Toetsing op Veiligheid primaire waterkeringen

Provincie Overijssel

Toetsverslag 3e toetsronde 2006-2011

Verslag van de toetsingen van dijkringen:

Beoordeling aansluiting van waterkering op hoge grond (HAP)

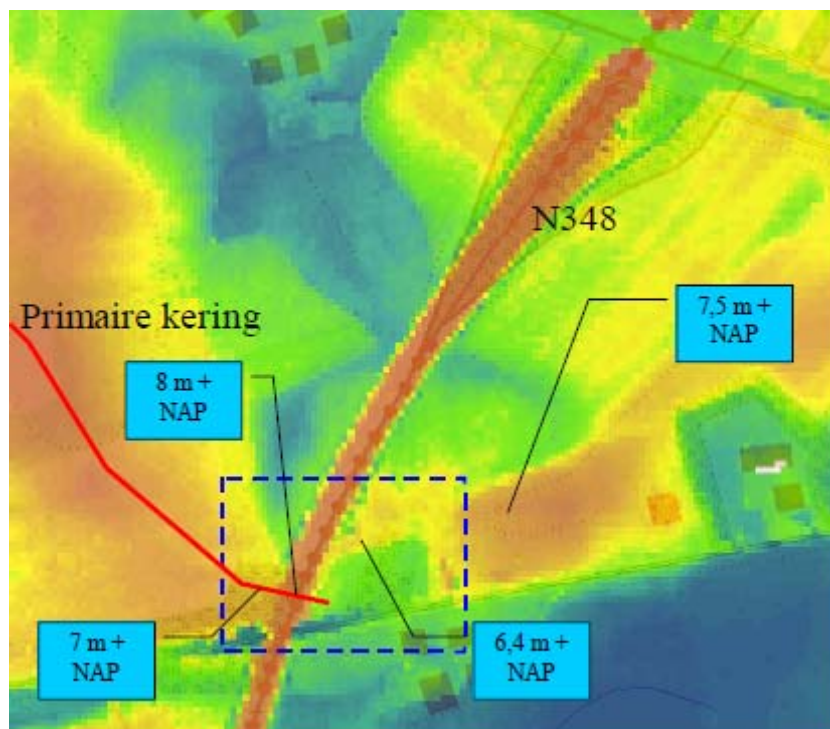
De beheerder, waterschap Groot Salland heeft voor HAP het oordeel voldoende gegeven. De provincie stemt hier mee in. De waterkering sluit goed aan op de hoge grond. Hoogte en stabiliteit van de waterkering scoren bij de aansluiting voldoende. Het toetspeil volgens de HR2006 is 5, 28 m + NAP. De hoge grond (de N348 en ten oosten daarvan) waar de dijk op aansluit is minimaal ruim een meter boven dit peil, zie onderstaande figuur.

Beoordeling achterloopsheid van hoge gronden (HAL)

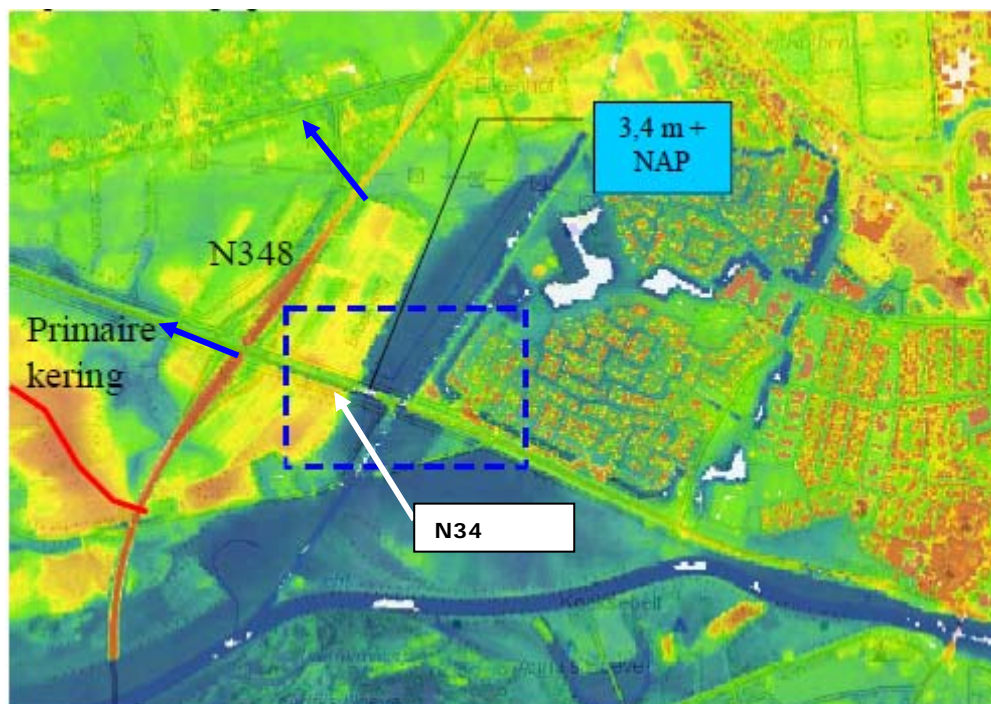
Het oordeel van de provincie voor HAL luidt "onvoldoende".

Een belangrijk aandachtspunt bij deze locatie is dat de in bovenstaande figuur getoonde hoge gronden verder naar het noordoosten een depressie vertonen. Dit is weergegeven in onderstaande figuur (blauwe kader).

e. Steenendijk bij Hasselt

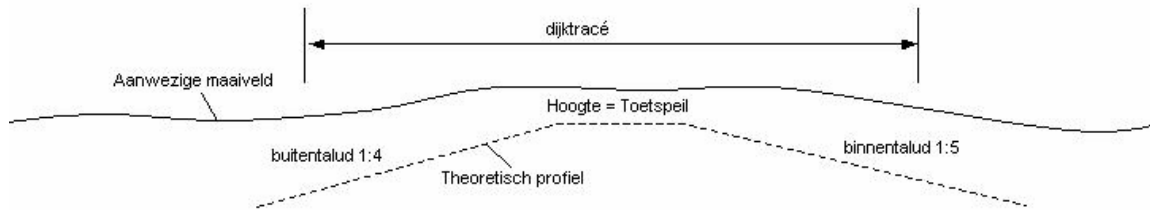
Op traject 30,7-32 (de Steenendijk) bestaat de dijk aan de buitenzijde uit een gemetselde wand en komt geen bekleding voor. Een principeschets ontbreekt (er staat wel een verwijzing naar een foto in de rapportage maar geen foto (pagina 73)) en zou meer inzicht geven. De gemetselde wand is niet meer getoetst. Dit zou onder BWC moeten plaatsvinden. Niet beoordeeld kan worden of onderdelen nog op bekleding STBK getoetst zouden moeten worden.

Het waterschap komt voor het de toetsporen STBK terecht tot "geen oordeel". Ook de stabiliteit binnenwaarts STBI scoort "onvoldoende".

Figuur: hoogten stad Hattem als mogelijk begin en eindpunt van dijkringen 11 en 52

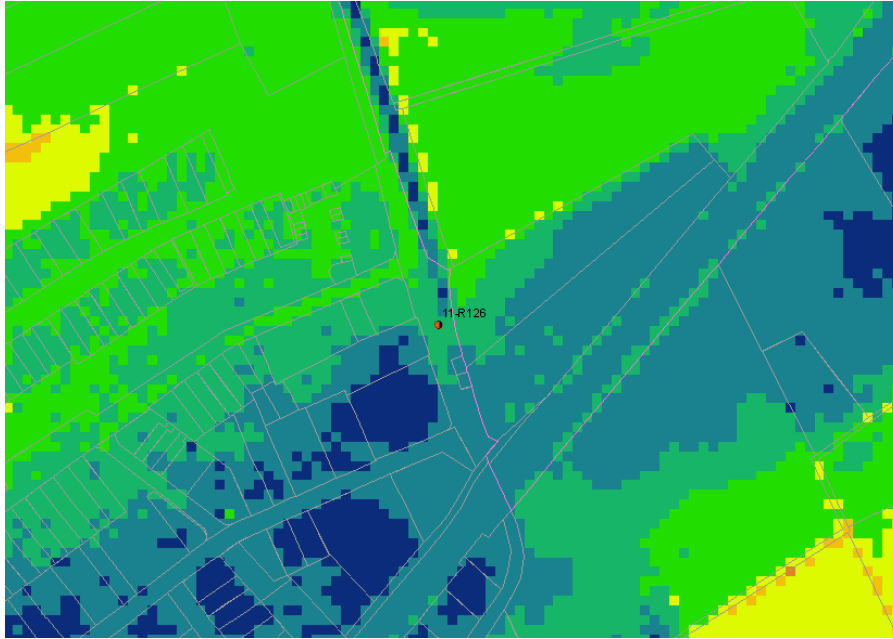
- De provincie beveelt aan om het nog vast te stellen Wettelijk Toets Instrumentarium 2011 (WTI2011) de scheiding tussen de dijkkring 52 Oost-Veluwe en dijkkring 11 IJsseldelta te verplaatsen naar de stad Hattem, waardoor wel een logische aansluiting op de hoge gronden ontstaat.

Hoogtekaart ter plaatse van aansluiting waterkering op hoge grond

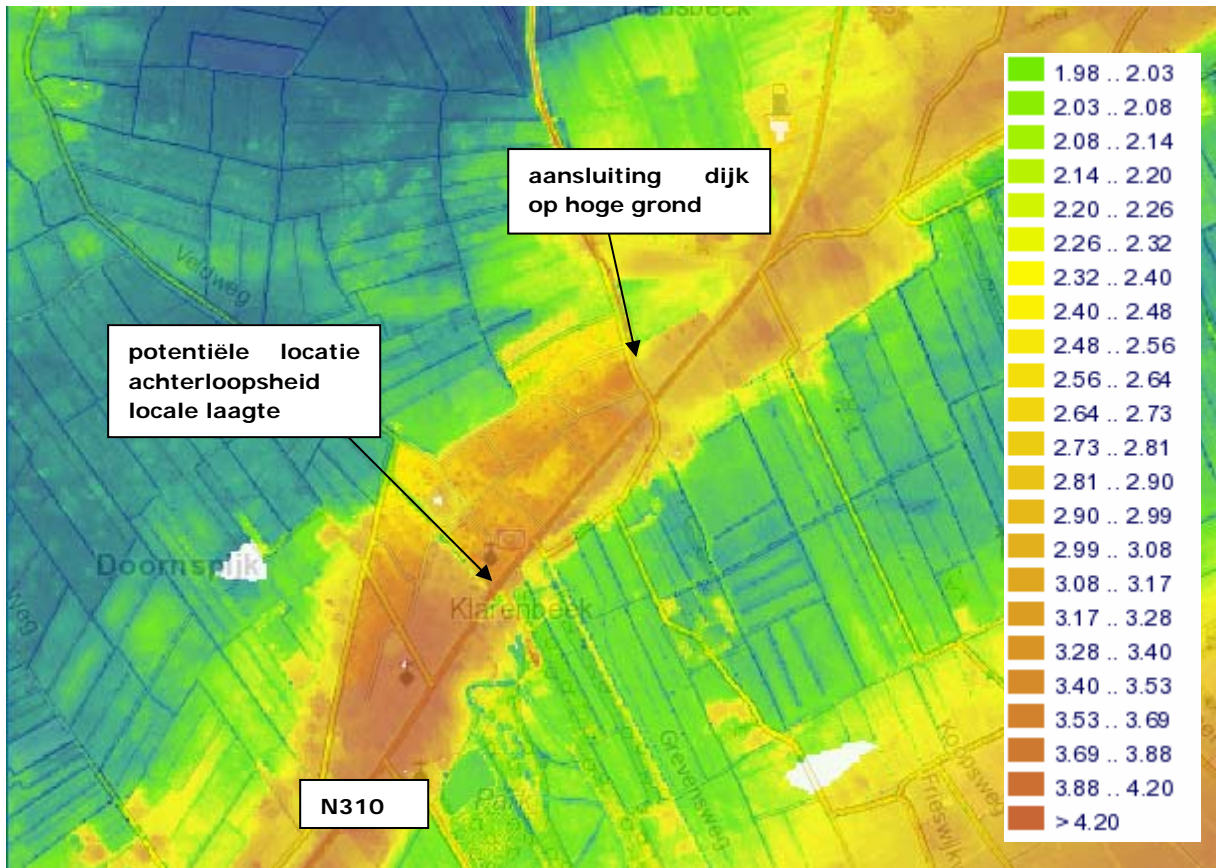
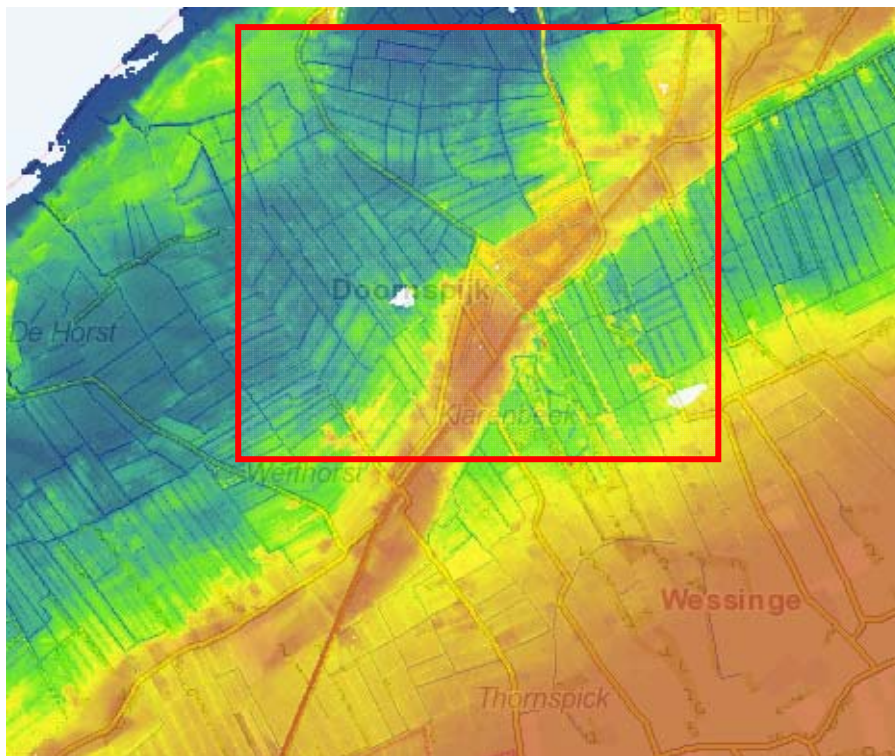
- De provincie constateert dat de aansluiting op de hoge gronden "onvoldoende" scoort.
- Dit zou bij de herziening van het WTI 2011 hersteld moeten worden. (zie hoofdstuk 13)

Piping

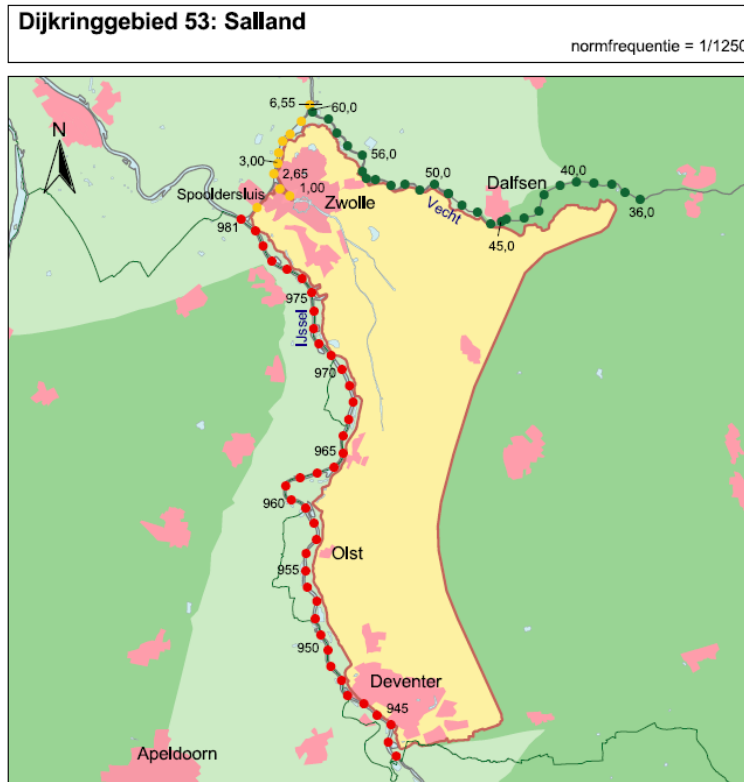
- De provincie beveelt aan om op traject dp724-726 (IJseldijk) de berekeningen van het kwelweglengtetekort nog eens nauwkeuriger te berekenen (nu met Ccreep van 16,5 en dH). Wellicht kan op grond van dergelijke aspecten het geringe kwelweglengtetekort worden geaccepteerd. Zie ook bij afwijkend beheerders oordeel, paragraaf 6.4.2.

Beoordeling aansluiting van waterkering op hoge grond (HAP)

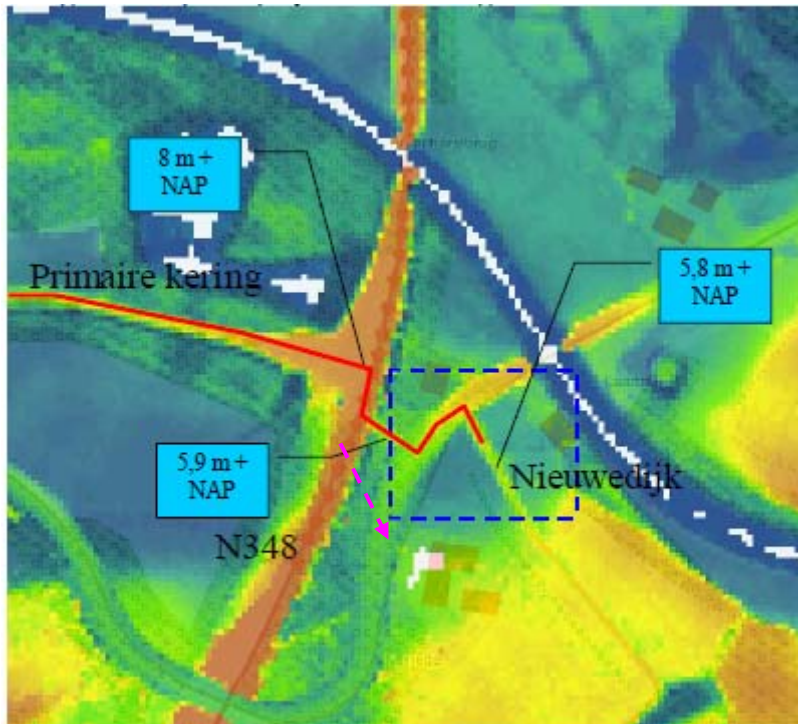
De beheerder heeft voor HAP het oordeel 'onvoldoende' gegeven. De provincie stemt hier mee in. Voor hoogte (HT) luidt het oordeel "goed". Het spoor STBI scoort "onvoldoende". De overige stabiliteitsspooren scoren "voldoende". Het toetspeil volgens de HR2006 is 5,27 m + NAP. De Nieuwedijk direct ten oosten van de N348 heeft een hoogte van ongeveer 5,8m + NAP.

Figuur c Hoogtekaart met potentiële locaties voor achterloopsheid

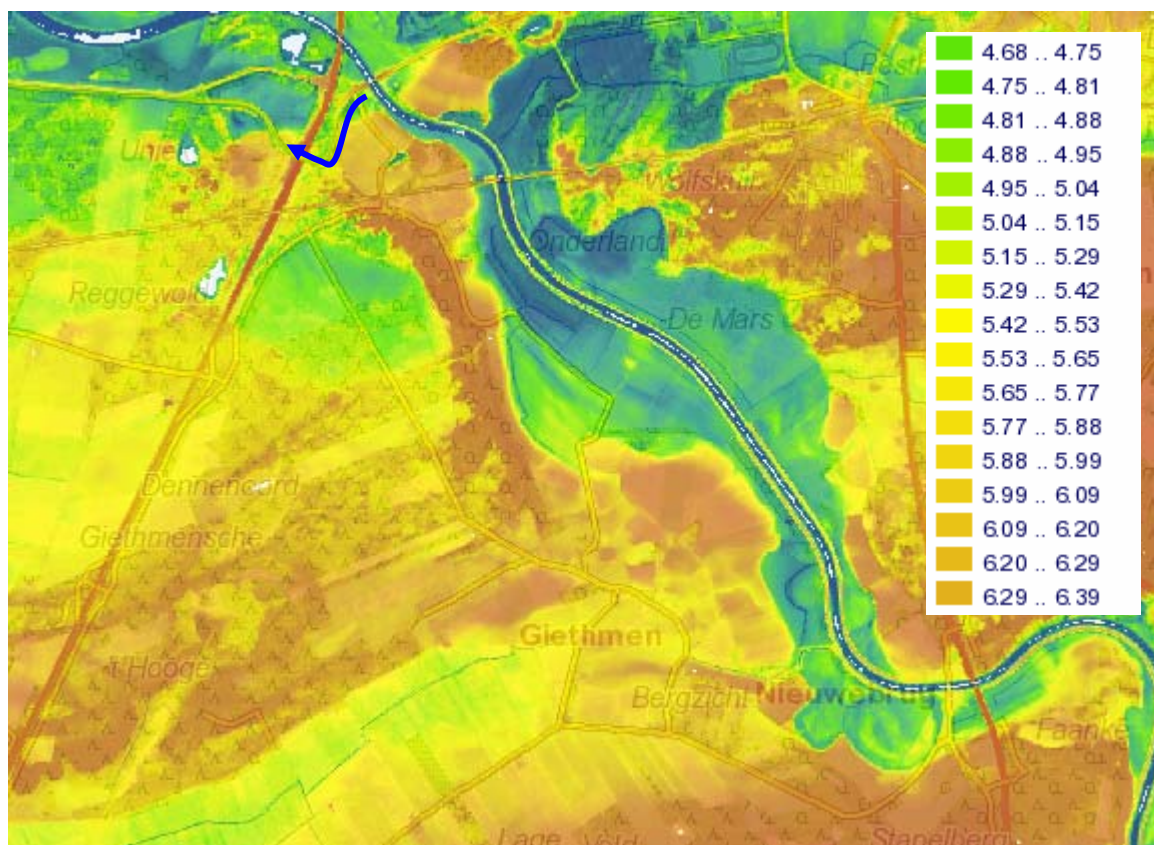
Een beheermaatregel is inspectie van de Nieuwedijk bij hoogwater.

- De provincie constateert dat de primaire waterkeringen van dijkkring 53 bij Ommen niet volledig aansluit op de hoge gronden. Er wordt geconstateerd, dat er achterloopsheid mogelijk is.
- De provincie doet de aanbeveling aan het Rijk om de WTI2011 op dit punt aan te passen. (zie hoofdstuk 13)

Beoordeling aansluiting van waterkering op hoge grond (HAP)

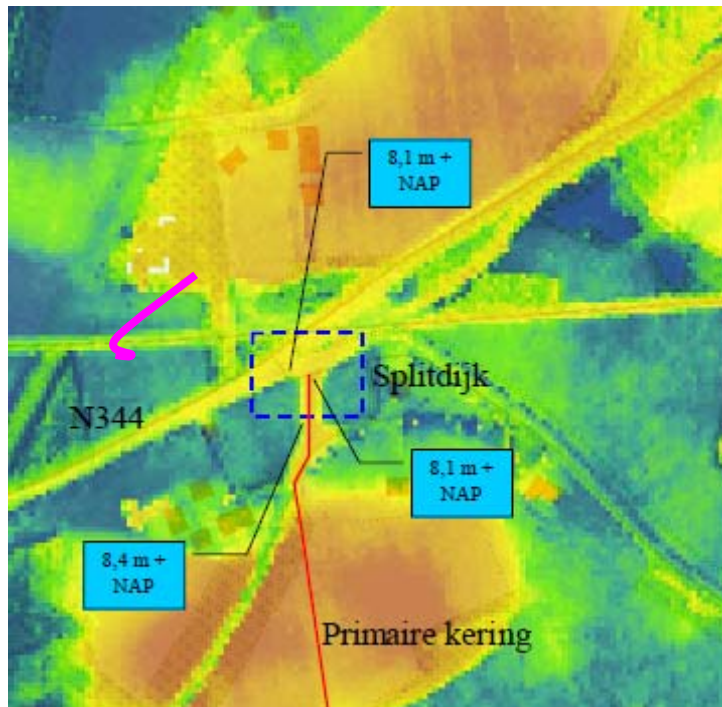
Het oordeel van de beheerder luidt "onvoldoende" omdat de hoogte (HT) "onvoldoende" scoort. Alle stabiliteitssoren scoren minimaal "voldoende". De Provincie stemt hier mee in.

Hoogtekaart met potentiële locaties voor achterloopsheid

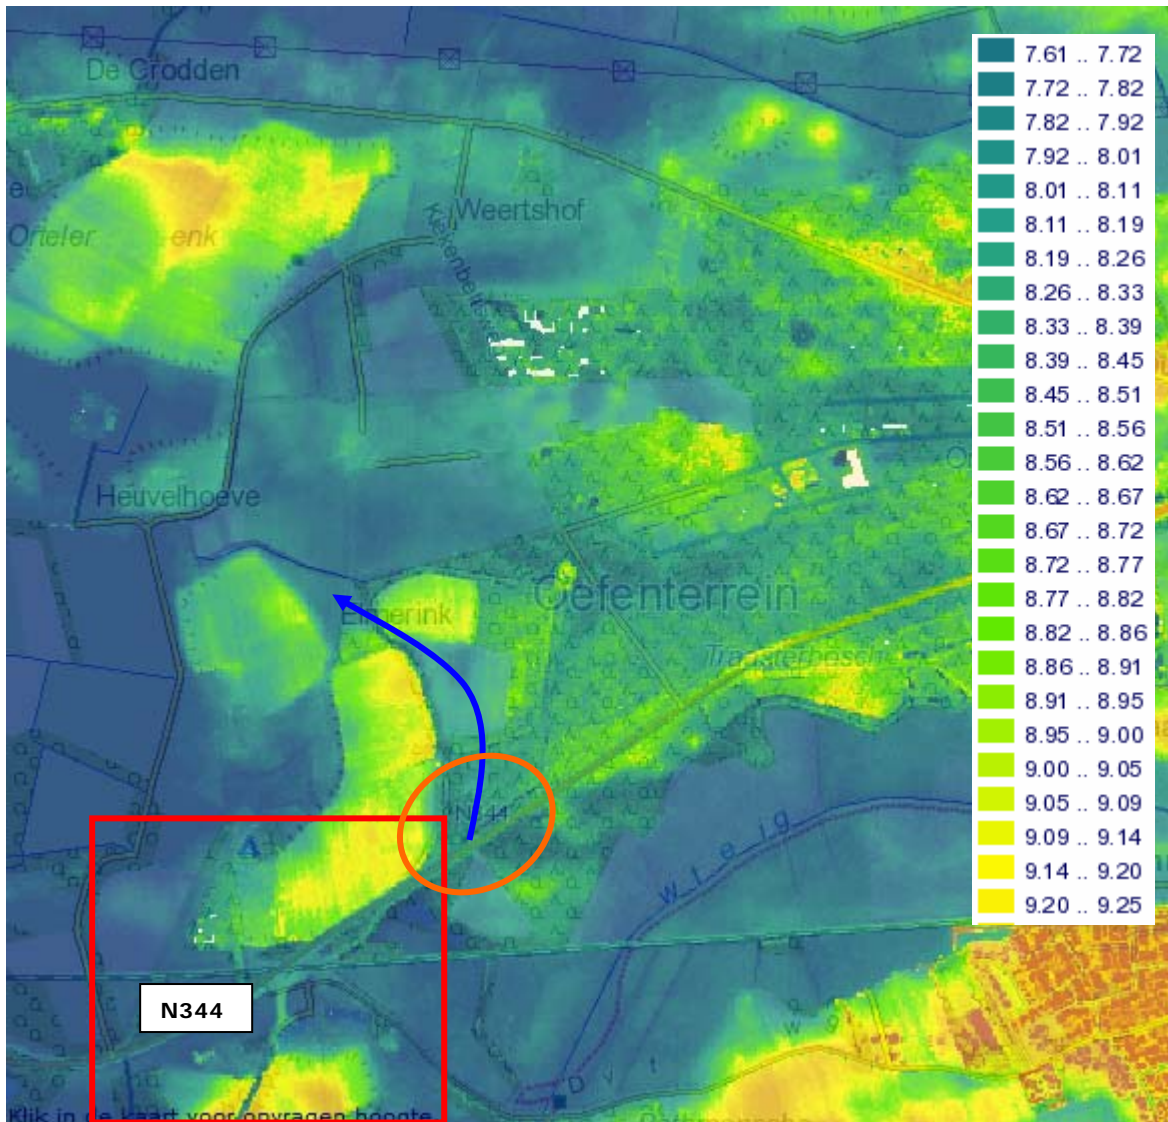
Bij hoogwater dient de N344 geïnspecteerd te worden op de kritieke locatie (oranje ellips).
